改善箇所説明図

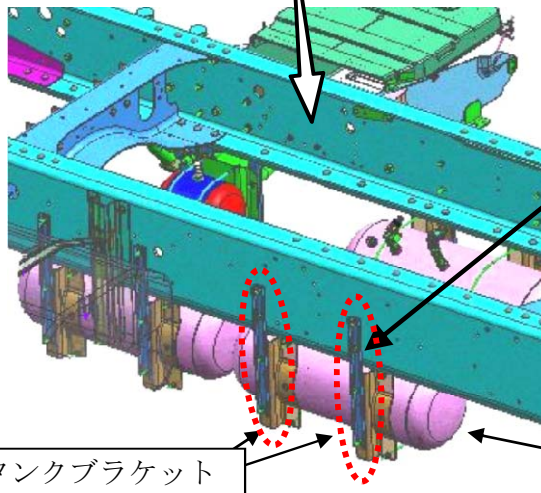
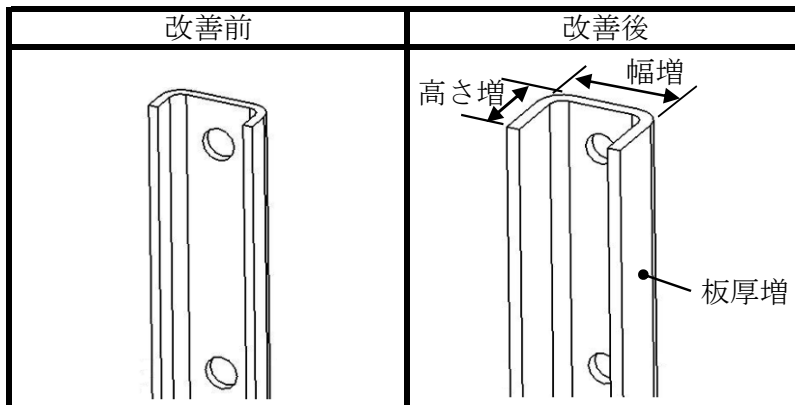
基準不適合発生箇所

大型トラックのブレーキ等のエアタンクにおいて、エアタンクブラケットの強度が不足しているため、車体振動等により当該ブラケットに亀裂が生じることがある。そのため、そのままの状態で使用を続けると、エアタンクブラケットが折損し、最悪の場合、エアタンクが脱落するおそれがある。

全車両、エアタンクブラケットを対策品に交換する。なお、部品の準備に時間を要するため、暫定措置として当該ブラケットを点検し、損傷している場合は、補強プレートを追加し補修する。

識別：エアタンクブラケット取付ボルトに識別ペイント（黄色）を塗布する。
